ALLEGATO TECNICO

NUOVA ISTANZA di modifica DDAP1-512-2011 del 17/11/11 e smi

MODIFICHE approvate con il presente provvedimento

OGGETTO:
A.I.A. E CONTESTUALE V.I.A. PER LA MODIFICA DEL COMPLESSO I.P.P.C. DENOMINATO DISCARICA PER RIFIUTI NON PERICOLOSI SITA IN LOCALITA' CALOGNA DEL COMUNE DI SOLERO (AL) - ADEGUAMENTO PROGETTUALE ALLE MIGLIORI TECNICHE DISPONIBILI DI CUI AL D.L.G.S. 3 SETTEMBRE 2020, N. 121

PARTICOLARE COPERTURA FINALE
STATO AUTORIZZATO

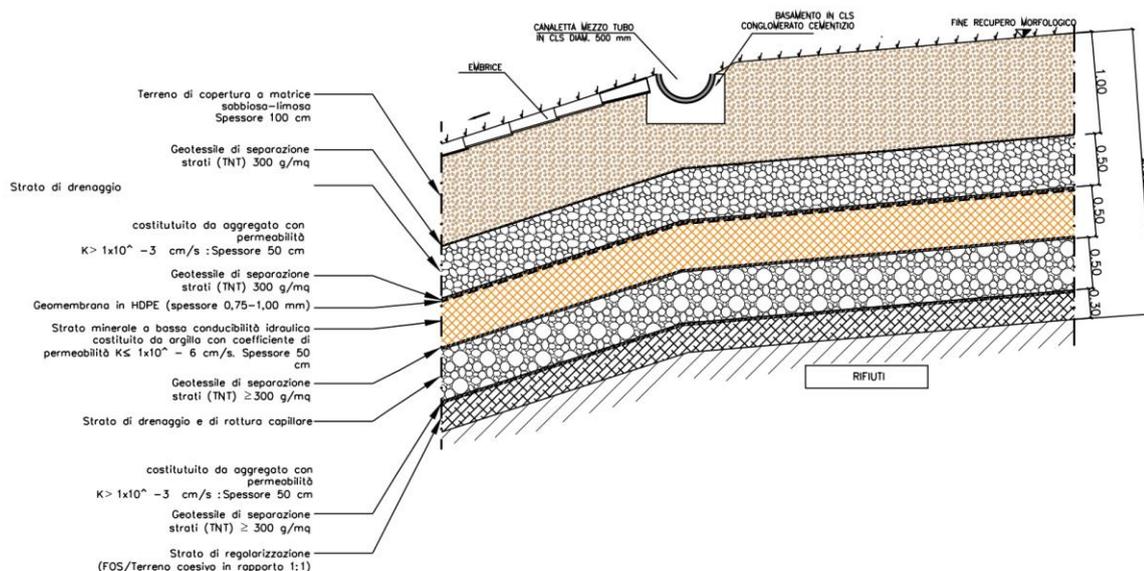
Qui di seguito si riporta il dettaglio della stratigrafia della copertura superficiale finale della discarica autorizzata con determinazione dirigenziale DDAP1-512-2011 del 17/11/11 e s.m.i. di altezza complessiva di 2.80 m:

**PARTICOLARE COPERTURA FINALE
PROGETTO**

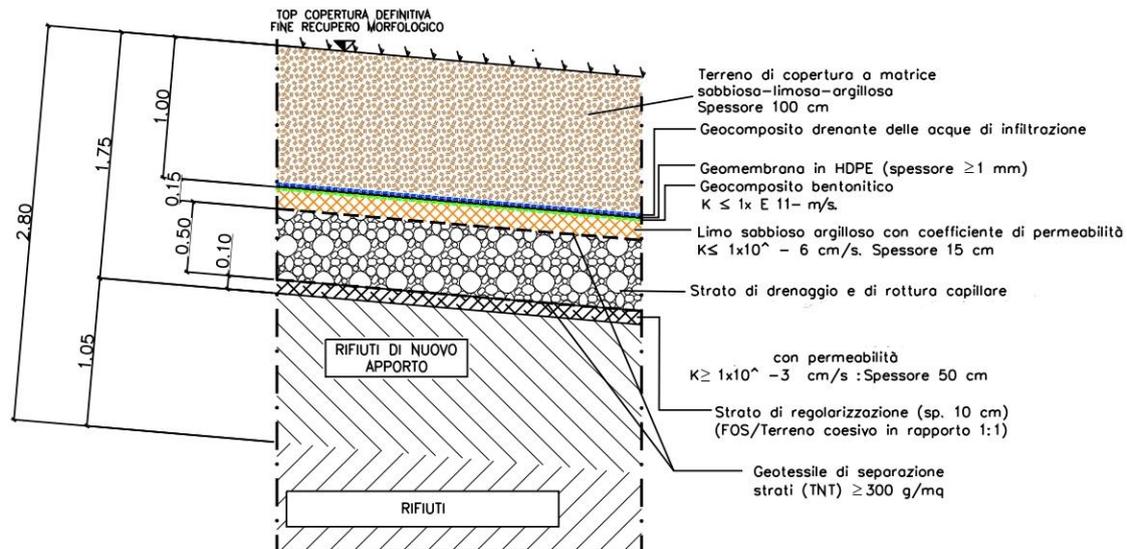
A conclusione del procedimento di modifica autorizzativa sopra descritto, la stratigrafia della copertura superficiale finale approvata è la seguente (partendo dal basso verso l'alto, Rif. ALLEGATO 1 - Planimetria TAV. 05 bis sezioni tipologiche variante):

- geotessile di separazione;
- strato minerale compattato costituito da:
in luogo della barriera naturale $K \leq 1 \cdot 10^{-6}$ cm/s di spessore 0,50 m, si posizionerà:

- uno strato equivalente di 0,15 m di terreno coesivo di pari o inferiore conducibilità idraulica ($K \leq 1 \cdot 10^{-6}$ cm/s) accoppiato superiormente da:

- un geocomposito bentonitico con $K \leq 1 \cdot 10^{-9}$ cm/s e
 - da una geomembrana in HDPE, spessore 1 mm, con $K \leq 10^{-11}$ cm/s.Nella Relazione Tecnica presentata in sede di istanza (Prot.Prov.AL. n.p.g. 790 del 10/01/2022) che si richiama, la Ditta ha presentato i calcoli di equivalenza idraulica dello strato coesivo dimostrando l'equivalenza tra la stratigrafia proposta e lo strato minerale compattato di altezza $\geq 0,5$ m e conducibilità idraulica $k < 0,5 = 1 \cdot 10^{-8}$ m/s.

- strato drenante di materiale granulare
In luogo dello strato di drenaggio di 0,50 m di spessore con $K \geq 1 \cdot 10^{-4}$ cm/s è previsto di posizionare un equivalente e specifico:

- geocomposito drenante delle acque di infiltrazione in grado di assolvere a tale specifica funzione.
- strato superficiale di copertura
Lo strato di copertura finale a matrice limo-argilloso previsto già nel progetto autorizzato costituito da terreno agrario miscelato con compost di qualità con spessore **1 m**, verrà mantenuto per lo stesso spessore su tutta la superficie finale nelle porzioni di aree sub-pianeggianti con pendenze $\leq 30^\circ$.

Nella figura seguente viene riportata la stratigrafia della copertura superficiale finale della discarica come approvata in sede di conferenza dei servizi di altezza complessiva pari a **1,75 m**.

N. TAVOLA:
5 bis

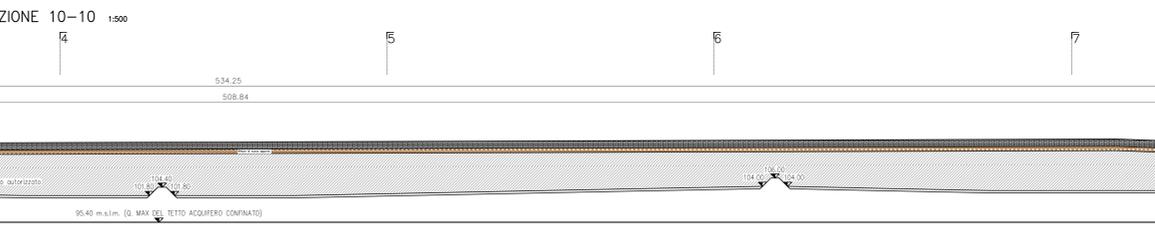
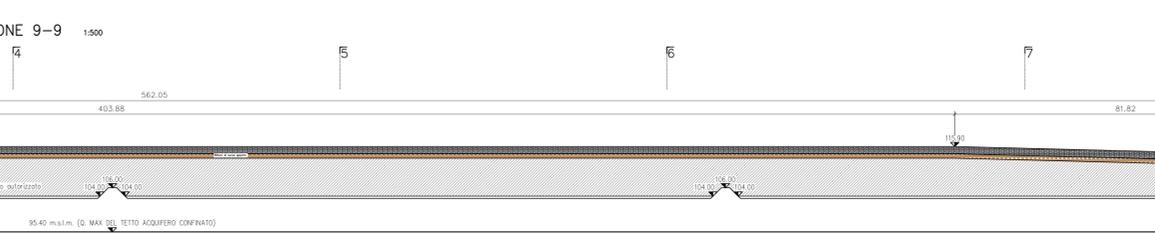
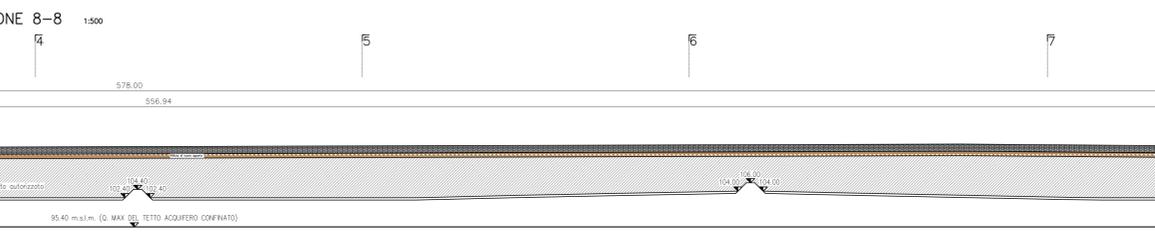
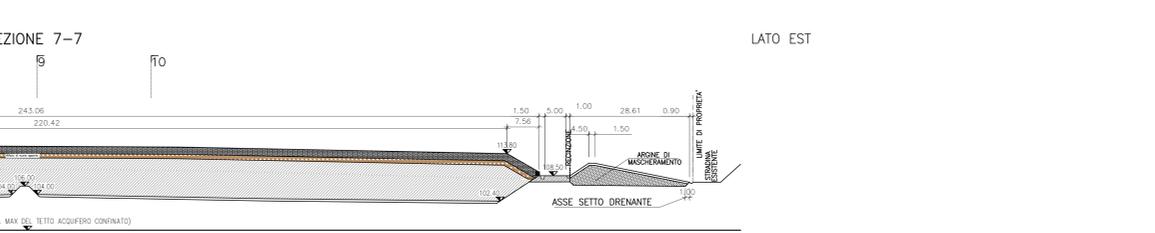
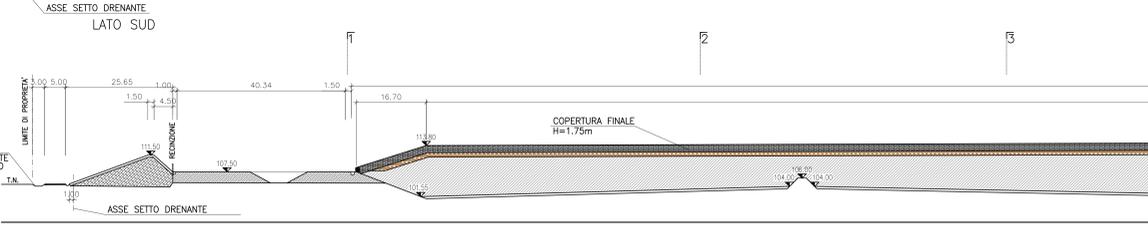
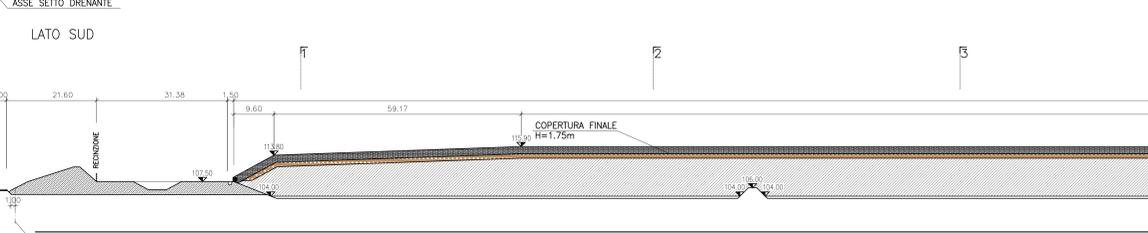
2.1. Modifica della stratigrafia della copertura superficiale finale approvata con DDAP1-512-2011, n.p.g. 136796 del 17/11/11 e s.m.i. in applicazione del D.Lgs.36/03 e s.m.i. in particolare come modificato dal D.Lgs.121/2020 mantenendo invariata la quota massima del capping finale di discarica già autorizzata pari a 115,90 m s.l.m. come segue, partendo dal basso verso l'alto (Rif. ALLEGATO 1 - Planimetria TAV. 05 bis sezioni tipologiche variante):

- geotessile di separazione;
- strato minerale compattato costituito da:
in luogo della barriera naturale $K \leq 1 \cdot 10^{-6}$ cm/s di spessore 0,50 m, si posizionerà:

- uno strato equivalente di 0,15 m di terreno coesivo di pari o inferiore conducibilità idraulica ($K \leq 1 \cdot 10^{-6}$ cm/s) accoppiato superiormente da:

- un geocomposito bentonitico con $K \leq 1 \cdot 10^{-9}$ cm/s e
- una geomembrana in HDPE, spessore 1 mm, con $K \leq 10^{-11}$ cm/s.
Nella Relazione Tecnica presentata in sede di istanza (n.p.g. 18630 del 15/04/22 e sm) che si richiama, la Ditta ha presentato i calcoli di equivalenza idraulica dello strato coesivo dimostrando l'equivalenza tra la stratigrafia proposta e lo strato minerale compattato di altezza $\geq 0,5$ m e conducibilità idraulica $k \leq 1 \cdot 10^{-8}$ m/s.

- strato drenante di materiale granulare
Lo strato di drenaggio di 0,50 m di spessore con $K \geq 1 \cdot 10^{-4}$ cm/s è sostituito da un equivalente e specifico:

- geocomposito drenante delle acque di infiltrazione in grado di assolvere a tale specifica funzione.
- strato superficiale di copertura
Lo strato di copertura finale a matrice limo-argilloso previsto già nel progetto autorizzato costituito da terreno agrario miscelato con compost di qualità con spessore **1 m**, verrà mantenuto per lo stesso spessore su tutta la superficie finale nelle porzioni di aree sub-pianeggianti con pendenze $\leq 30^\circ$.

La stratigrafia della copertura superficiale finale della discarica sopra riportata è di altezza complessiva pari a 1,75 m, inferiore rispetto alla precedente stratigrafia di 2,80 m.

N. TAVOLA:
9
 bis

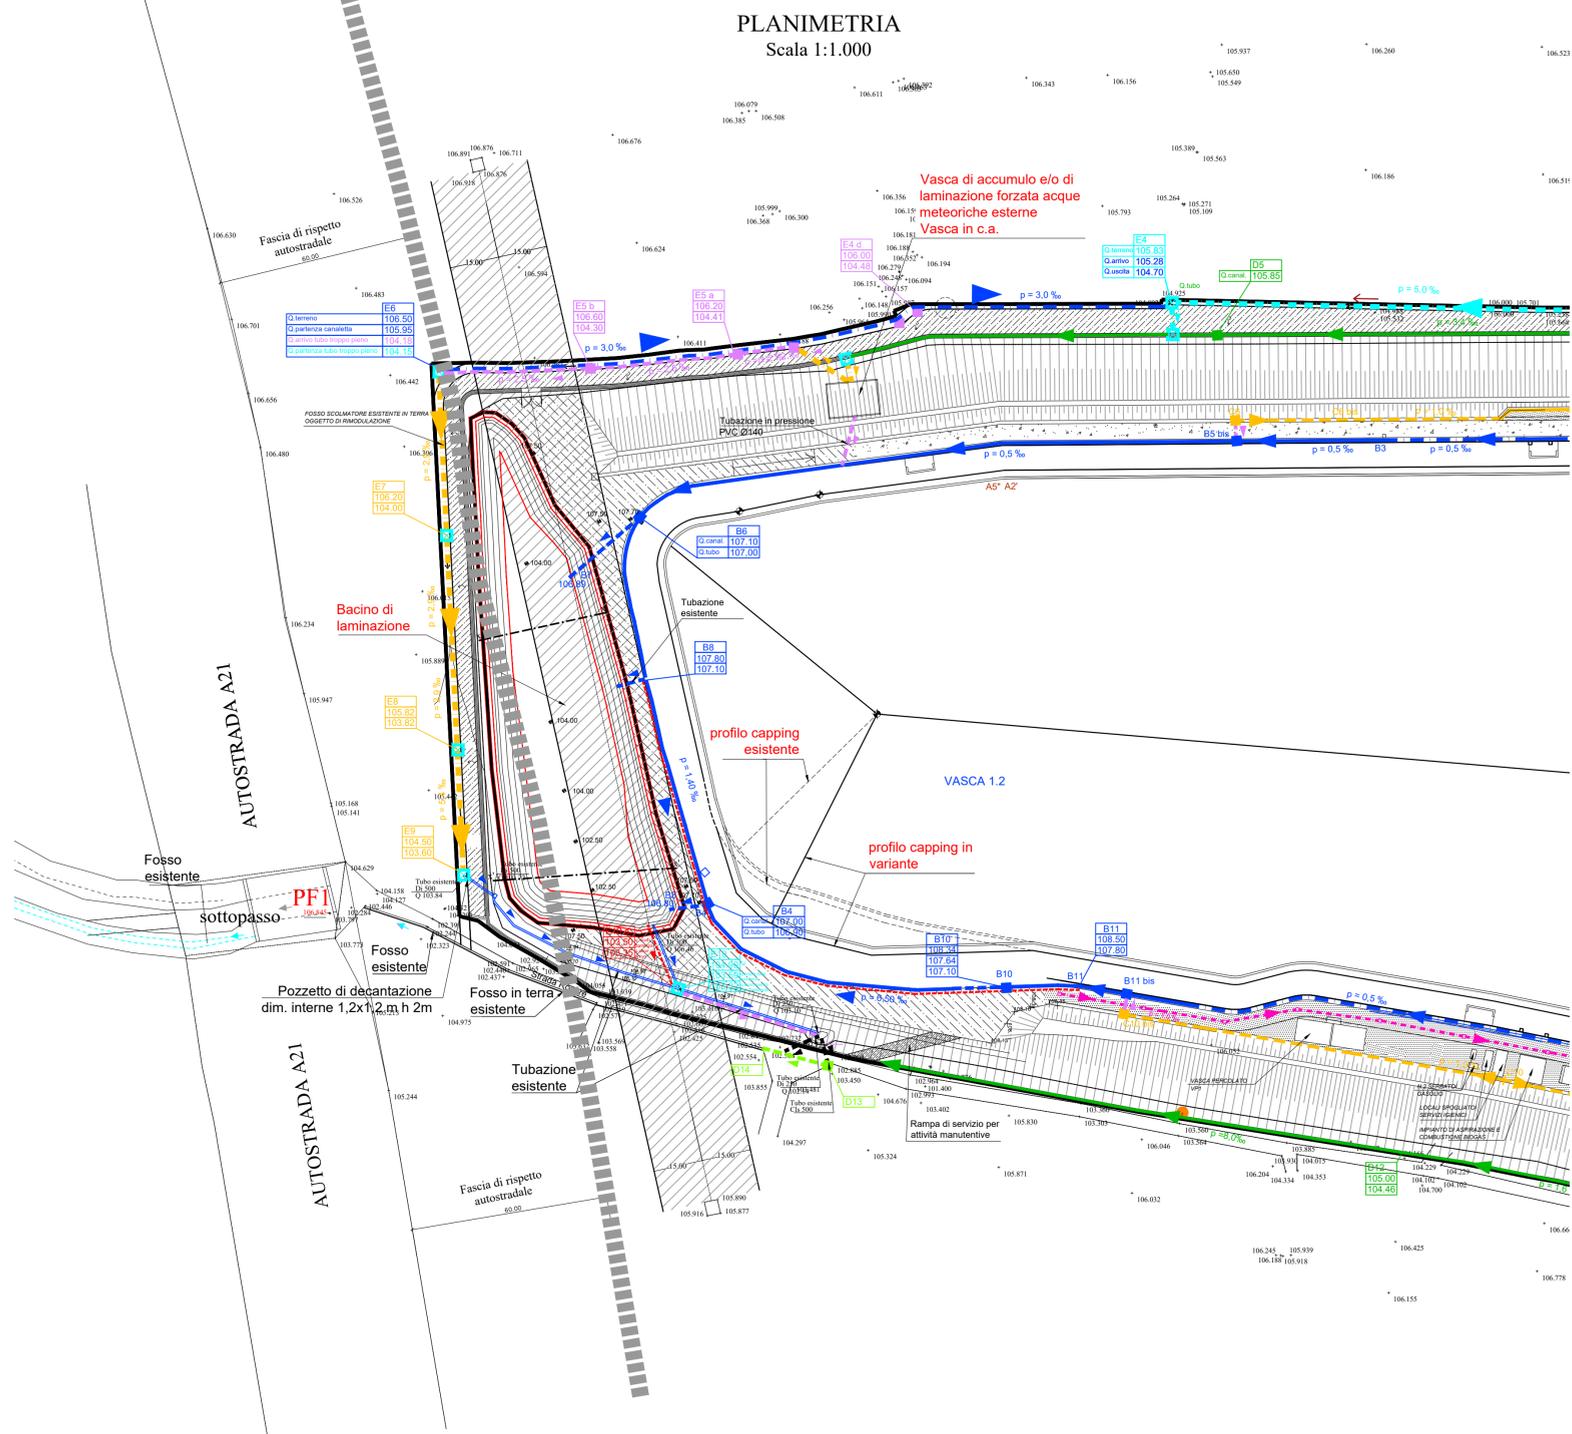
In ALLEGATO 2 - Planimetria TAV. 09 bis Sezioni di variante: sono riportate le sezioni della discarica recanti le modifiche progettuali della copertura superficiale finale.

In ALLEGATO 2 - Planimetria TAV. 09 bis Sezioni di variante: sono riportate le sezioni della discarica recanti le modifiche progettuali della copertura superficiale finale.

NOME TAVOLA:
Progetto preliminare di ampliamento del bacino di laminazione

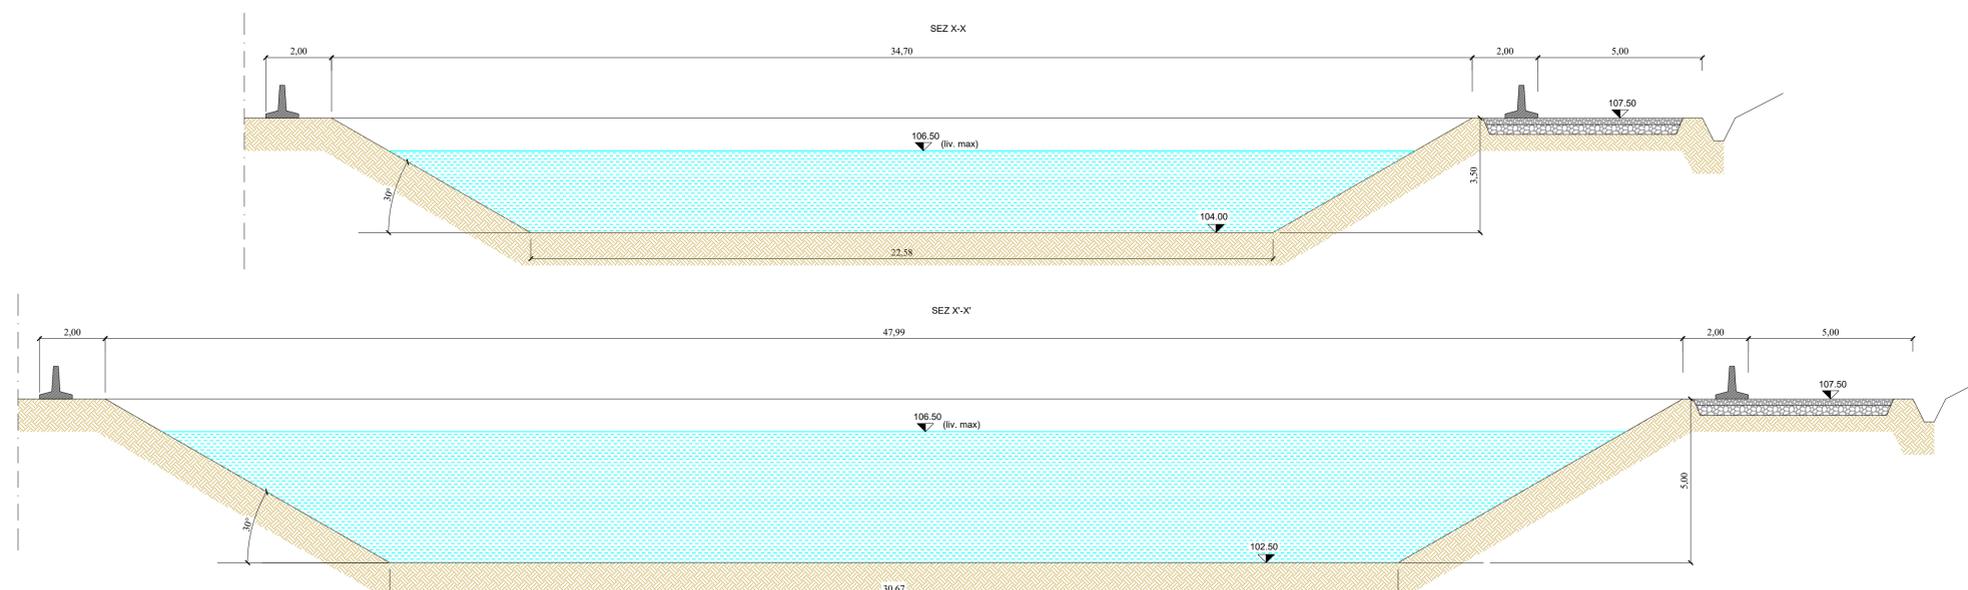
Le modifiche progettuali alle vasche di laminazione proposte dalla Ditta ARAL S.P.A. e approvate nel corso del procedimento autorizzatorio sono scaturite sia da motivi di sicurezza, sia da ragioni correlate alla stabilità delle sponde delle due vasche di laminazione.

Infatti, la realizzazione della precedente soluzione costituita da due vasche di laminazione separate e distinte avrebbe comportato la necessità di distanziare le stesse per garantire la stabilità di entrambe ma avrebbe comportato altresì la riduzione della volumetria della seconda vasca.

In ALLEGATO 3 - Planimetria TAV. VASCA DI LAMINAZIONE si riporta la planimetria della nuova vasca di laminazione, con le relative sezioni e con indicazione della fascia di rispetto.

2.4. Modifiche alla vasca di laminazione: la realizzazione della precedente soluzione costituita da due vasche di laminazione separate e distinte viene sostituita da un'unica vasca di laminazione di cui in ALLEGATO 3 - Planimetria - TAV. VASCA DI LAMINAZIONE si riporta la planimetria, con le relative sezioni e con indicazione della fascia di rispetto.

La ditta dovrà predisporre e trasmettere entro gennaio 2023 il progetto esecutivo per l'approvazione e la valutazione definitiva, comprensivo di verifica al sifonamento e stabilità delle sponde, nonché delle ulteriori verifiche progettuali necessarie, prendendo contatti con Comune di Solero e Società Autostrade.
